改善箇所説明図

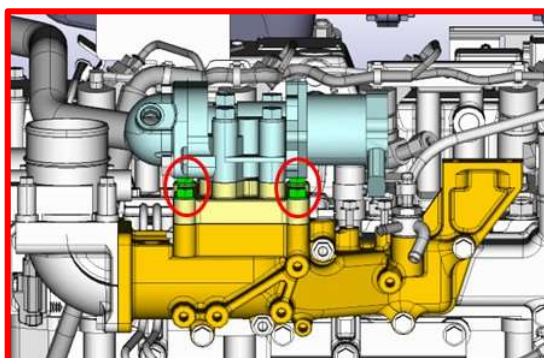
基準不適合箇所

ショベル・ローダに搭載したエンジンにおいて、締め付け工具の故障と出荷前検査の不備によりEGRガス混合部の吸気コレクタ取付ボルトの締付トルクに不足が発生した。(規定20.4 N・mに対し約5 N・m)

そのため、そのまま使用を継続すると、ボルト緩みにより吸気コレクタの合わせ面に口開きが発生し、後処理装置を通過しない排気ガスが流出するおそれがある。

改善措置の内容

吸気コレクタ取付ボルトの増し締め処置を実施する。

識別

エンジン上部のカバー側面に白色のマーキングペイントを塗布する。
